Giudizio n° 3119 del 05/12/2019

Oggetto Impianto di recupero rifiuti urbani e speciali non pericolosi, con capacità di trattamento complessiva superiore a 10 t/giorno

Tipo procedimento VERIFICA DI ASSOGGETTABILITA' AMBIENTALE ai sensi dell'art. 20 del D.Lgs. N° 152/2006 e ss.mm.ii.

Verifica di assoggettabilità a VIA - VA
MACERO MACERATESE S.r.l. – Impianto di recupero rifiuti urbani e speciali non pericolosi, capacità di trattamento complessiva superiore a 10 t/giorno – Martinsicuro (TE)

Figura 1 – Carta dei valori di concentrazione del ferro (dati chimici ASTRA 2014)

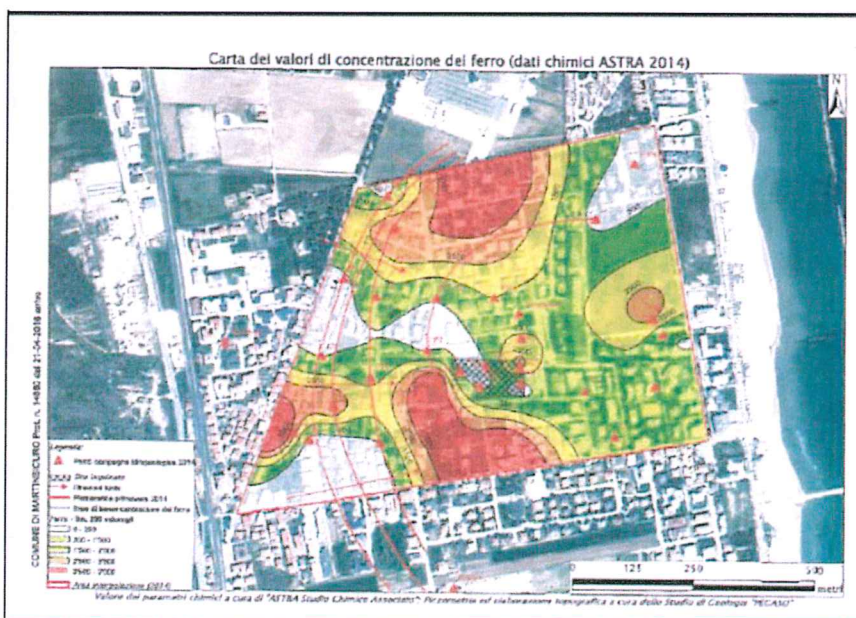
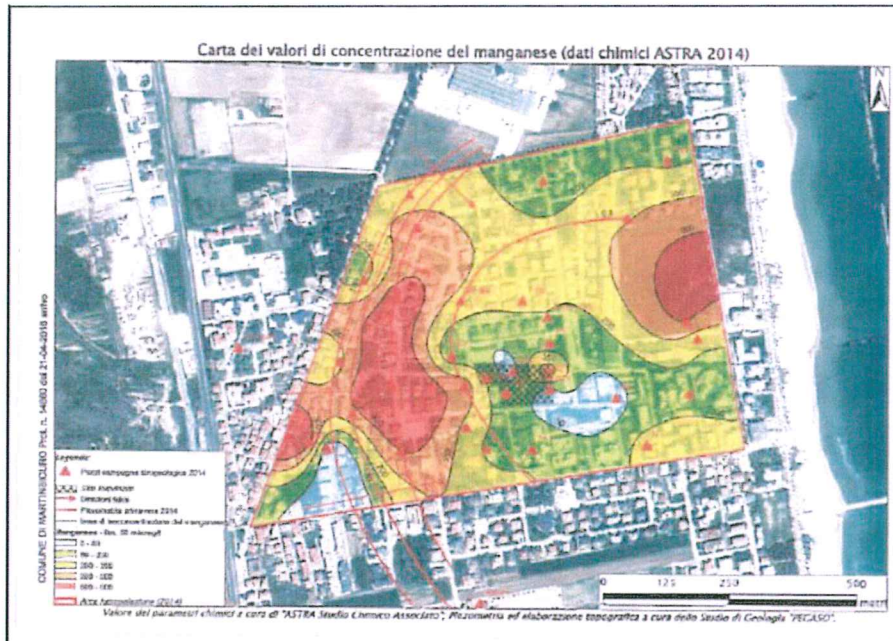
Come si evince dalle mappe l'area di fondovalle presenta una falda con qualità delle acque compromessa dalla presenza di numerose sostanze inquinanti (vengono qui omesse le Carte dei valori di concentrazione di Arsenico, Tetracloroetilene, Tricloroetilene, Dicloropropano, Dicloroetilene, Cloruro di vinile – ugualmente presenti in valori eccedenti le CSC). Le linee di isoconcentrazione sopra riportate mostrano un inquinamento diffuso con distribuzione a macchie.

In base a quanto sopra esposto si può ritenere che il livello qualitativo delle acque di falda non sia ascrivibile alle attività della Macero Maceratese srl ma sia da ricercare in cause esterne.”

Fig. 5 – layout impianto (da Elab. "Allegati" allegato allo SPA)

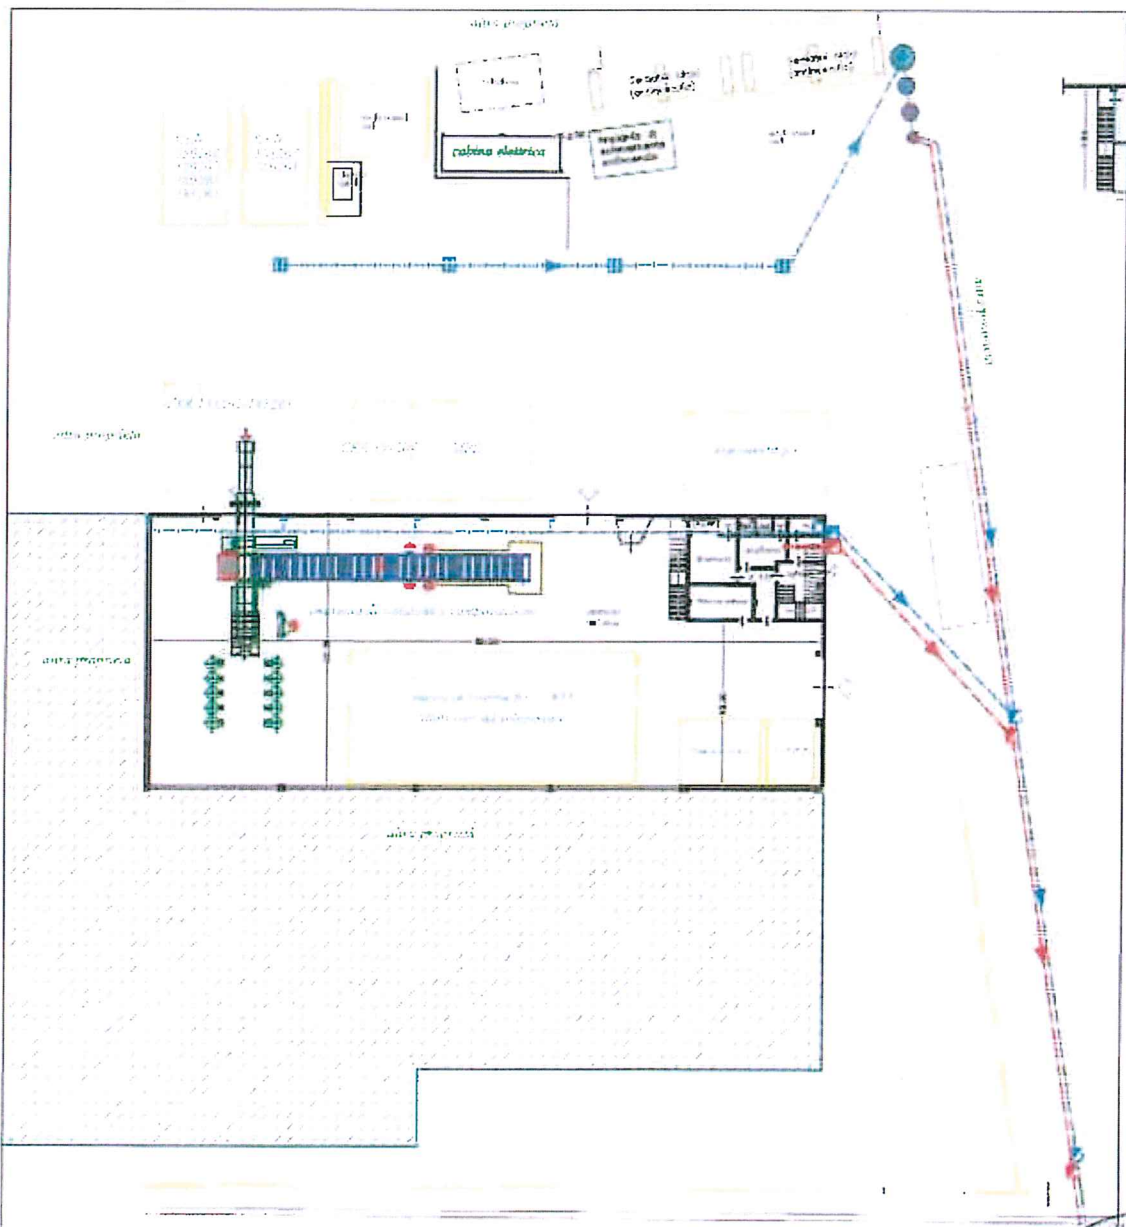
Si riscontra che le superfici sopra riportate (fig. 4 della presente istruttoria) non risultano essere le medesime aree destinate alle diverse operazioni dichiarate in fase di procedura di A.U.:
